SERVICE INFO – INA 0002

Гидравлический узел натяжения для привода вспомогательного оборудования - 534 0014 10

Артикул: 534 0014 10

Рис. 2: 534 0014 10 – этот вариант представляет обе черную и белую пластиковую втулки гидравлического демпфера

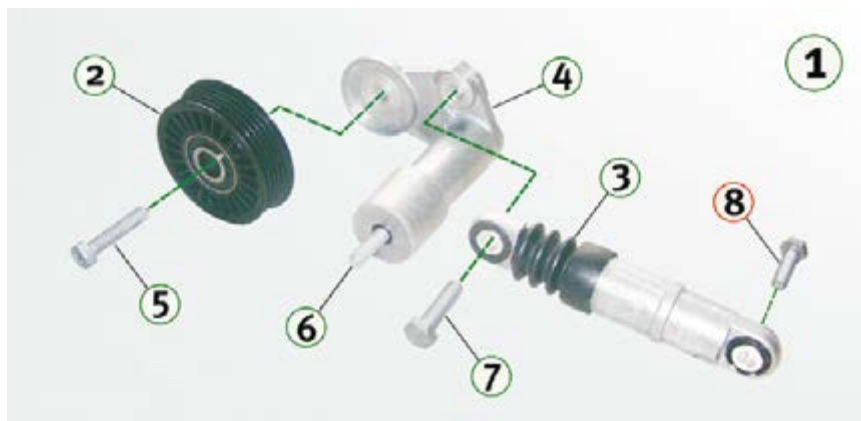
С настоящего времени, данный узел натяжения будет производиться с черными пластиковыми втулками вместо белых (см. рис. 2). Во время переходного периода, можно наблюдать оба эти типа вперемешку. Изменения не влияют никак образом на технические функции устройства и оба варианта могут использоваться без ограничений на вышеупомянутых автомобилях.
